N ° 2019-0030

ACLARACIONES N° 1

“Suministro, instalación y puesta en marcha de plataforma Salvaescaleras en la casa de la música del Parque de los Deseos.””

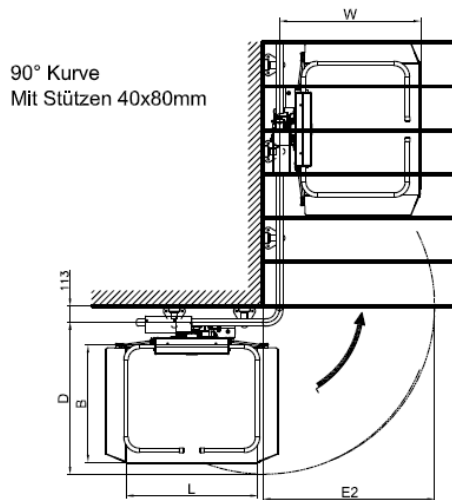
Pregunta 4.

TEKVO SAS propone, que de acuerdo a nuestra experiencia y experiencia del fabricante, se apruebe técnicamente que el aterrizaje o parqueo de la plataforma en el piso inferior del nivel PALCO sea a 90° de la escalera tal y como se muestra en la imagen adjunta:

Notas: En la imagen demostrativa la Plataforma está DESPLEGADA, sin embargo, la plataforma se mantendría en el piso superior del nivel PALCO, siempre PLEGADA.

Si es posible, pero solo para el parqueo provisional en el momento en el que el usuario se suba a la plataforma. Se modifica la especificación técnica por medio de la adenda No. 2.
